## 改善箇所説明図

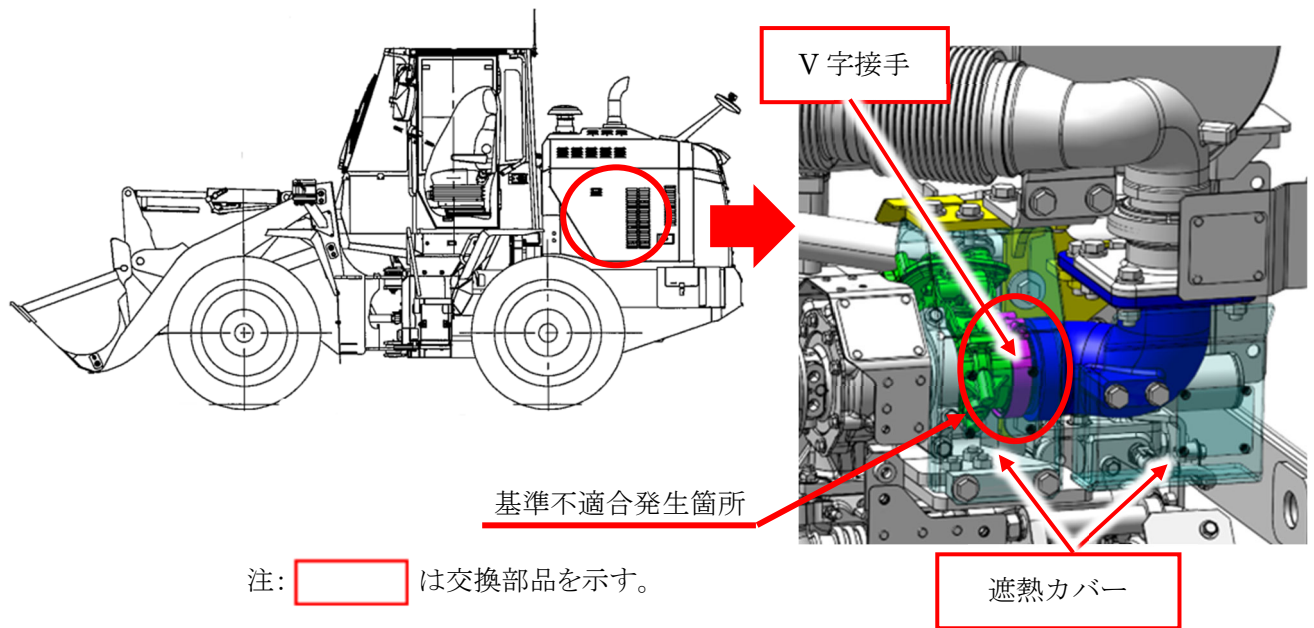
|        | 対策前     | 対策後     |
|        | V 字接手   | 鍛造接手    |
|        | 分割遮熱カバー | 一体遮熱カバー |

シヨベル・ローダの排気管において、排気管を繋いでいる接手部品(V 字接手)の強度不足のため、稼働時の振動等により亀裂が生じるものがある。そのため、そのままの状態で使用を続けると、V 字接手が破断して隙間から排気ガスが漏れるおそれがある。

全車両、排気管接手部品一式を対策品へ交換する。

識別: 遮熱カバーが一体型になっていることで識別する。
